Keuringsverslag van een elektrische laagspanning- en zeer lage spanningsinstallatie

NIET CONFORM

Straatnaam Lierbaan
Huisnummer 144
Busnummer
Postcode 2580
Gemeente PUTTE
Land België

Controlebezoek van een oude huishoudelijke elektrische installatie van een wooneenheid bij verkoop op vraag van de verkoper volgens (KB 08/09/2019) - AREI Boek 1- 8.4.2. en 8.2.1. en 4.2.4.3.

Afbeelding schakel- en verdeelbord:

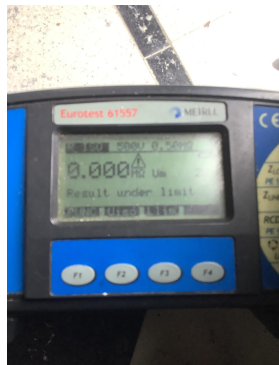
I5.01 Het verdeelbord is niet makkelijk toegankelijk. (Boek 1 Onderafdeling 5.3.5.1.C.) Penautomaten

I5.02 De aanduiding van de stroomkringen en/of apparatuur, aansluitklemmen, enz dient aangebracht of vervolledigd te worden. (Boek 1 Onderafdeling 3.1.3.1. en 3.1.3.3.A. en 5.1.6.1)

I5.09 De genaakbare, naakte onder spanning staande delen zijn onvoldoende afgeschermd. (Boek 1 Afdeling 5.1.4. en 4.2.2.3.)

I5.10 Niet gebruikte invoeringen van het verdeelbord zijn niet correct of onvoldoende afgedicht. (Boek 1 Afdeling 5.1.4. en 4.2.2.3.)

17.02 De smeltzekeringhouders of houders van kleine vermogensschakelaars met pennen met een sectie kleiner dan 10mm² dienen voorzien te worden van kalibreerelementen. (Boek 1 Onderafdeling 5.3.5.5.A.)

17.08 De aanduiding van de nominale stroomsterkte van smeltzekeringen en/of vermogensschakelaars is niet zichtbaar of is uitgewist. (Boek 1 Onderafdeling 1.4.2.1.)
